改善箇所説明図

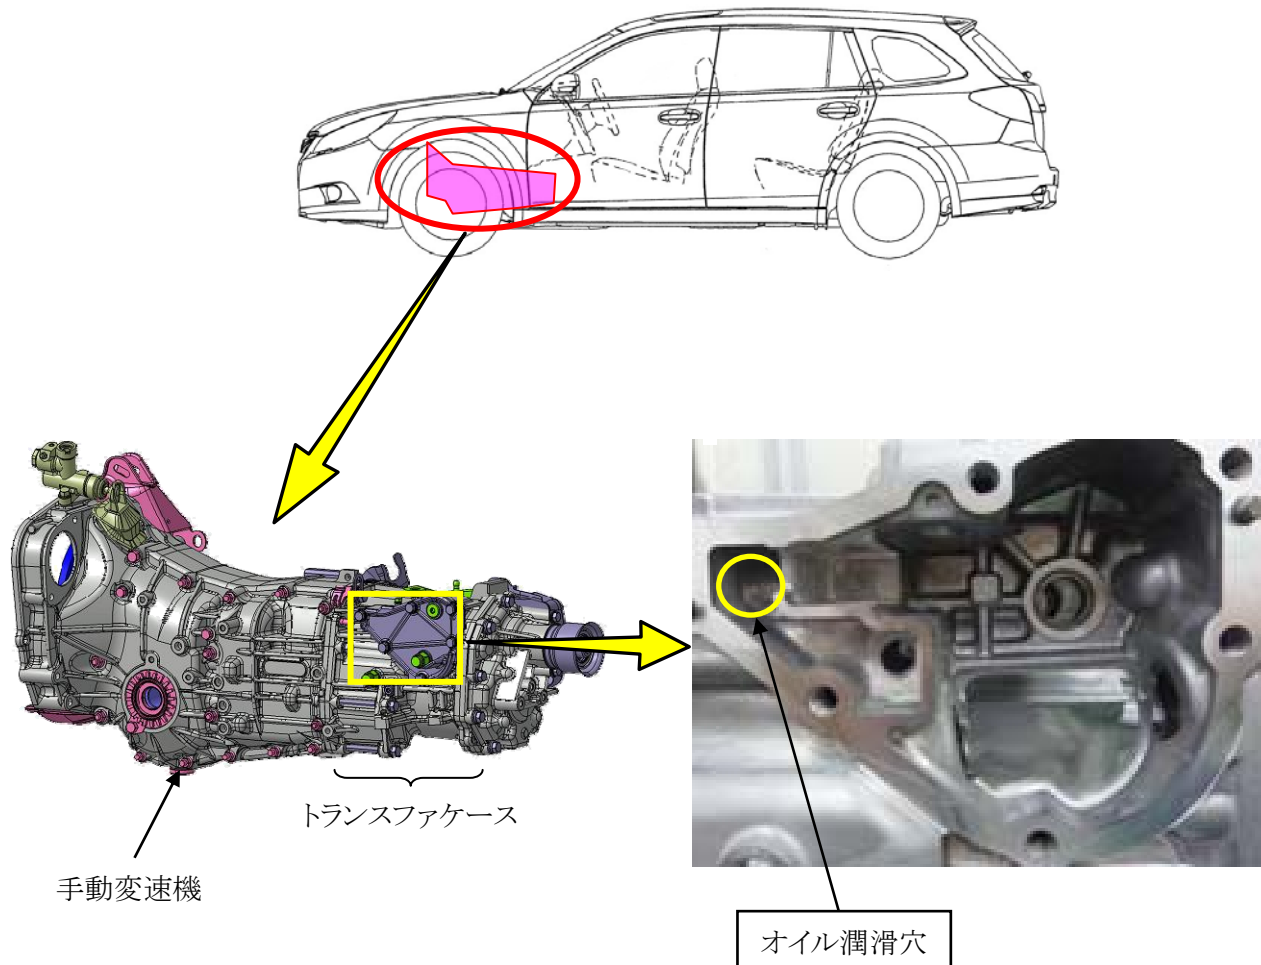
基準不適合発生箇所

手動変速機のトランスファケースにおいて、製造工程の加工プログラムが不適切なため、オイル潤滑穴が加工されていないものがある。そのため、そのままの状態で使用を続けると、オイル潤滑不良によってギヤ等が破損し、最悪の場合走行不能になるおそれがある。

改善内容

全車両、オイル潤滑回路加工を行う。尚、走行距離が10,000kmを超えている場合は、手動変速機の内部部品を交換する。

識別

手動変速機の型式号機ラベル横に緑のマーキングをする。
